Assemblée publique de consultation
26 mars 2019

PPCMOI – Autoriser l'occupation du local situé au rez-de-chaussée par un usage de la famille habitation

4611-4619, avenue Papineau

Division de l'urbanisme, du patrimoine et des services aux entreprises
Direction du développement du territoire et des études techniques

Fenêtres du rez-de-chaussée en façade

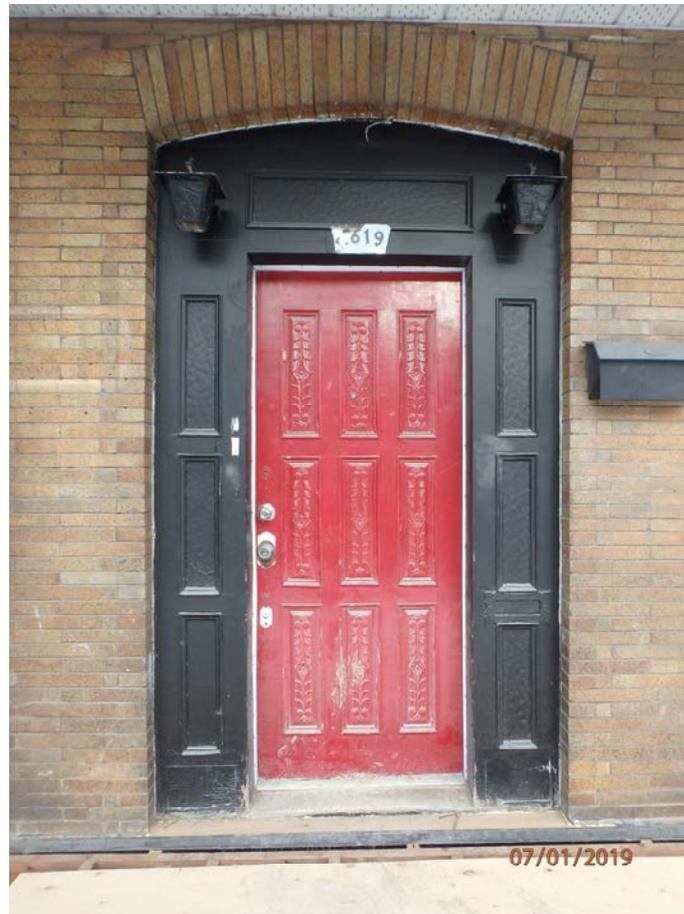
- Que la porte d'entrée principale en façade avant soit remplacée par une porte à doubles vantaux, en bois de couleur naturelle s'agencant avec la couleur des portes existantes aux étages, avec vitrage de 54" de hauteur et imposte;
- Que les 2 fenêtres du rez-de-chaussée en façade avant soient remplacées par des fenêtres à guillotine 50/50 de couleur blanche tel qu'aux étages supérieurs;
- Que le parement du mur arrière soit remplacé par de la brique reprenant le matériau, le format, la couleur, le fini et l'appareillage de la composante architecturale d'origine;
- Que le stationnement dans la cour arrière soit rendu conforme aux dispositions de la Section I et de la Section III du Chapitre II du Titre VI du *Règlement d'urbanisme de l'arrondissement du Plateau-Mont-Royal* (01-277);

Exigées (telles qu'aux étages supérieurs)

Élévation arrière

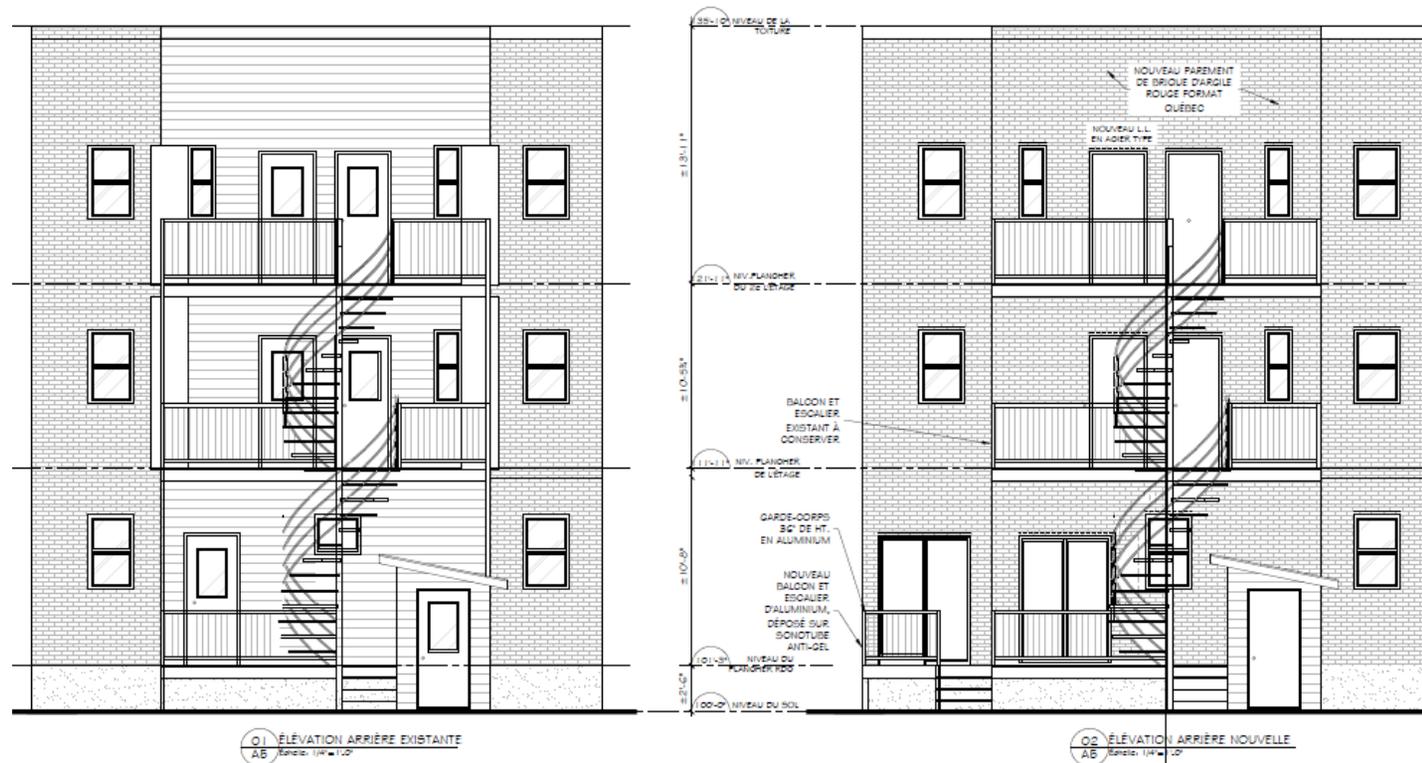
Retour à la composante architecturale d'origine (brique)

Aménagement extérieur et stationnement (cour avant)

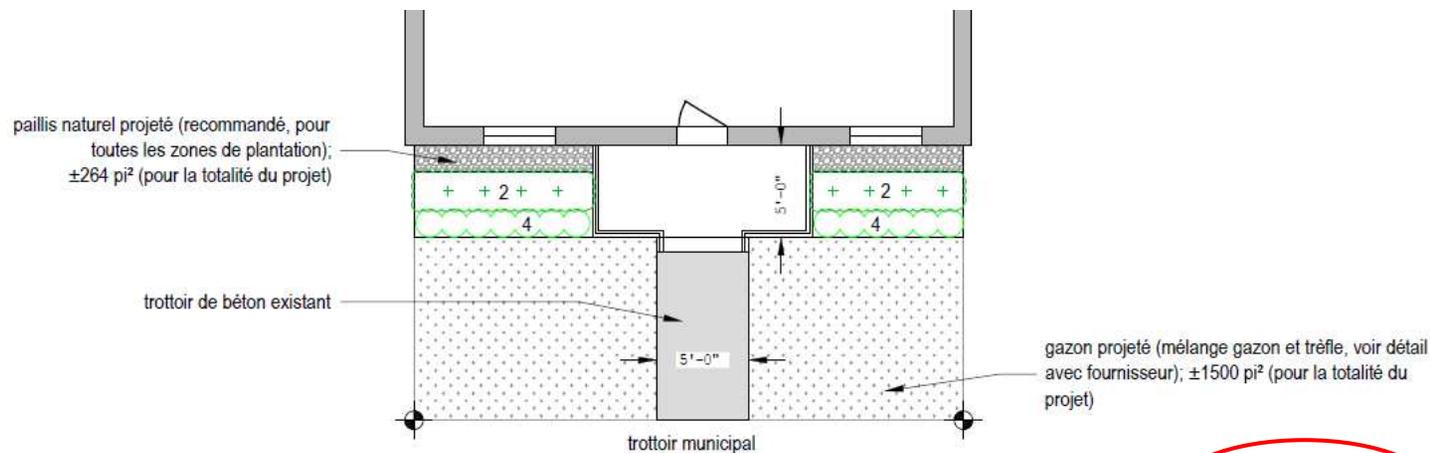
Minimum de 8 dans la cour avant

- Qu'un support pouvant recevoir au moins 6 vélos soit installé dans la cour arrière;
- Qu'un minimum de 8 arbustes soit planté et maintenu dans la cour avant;
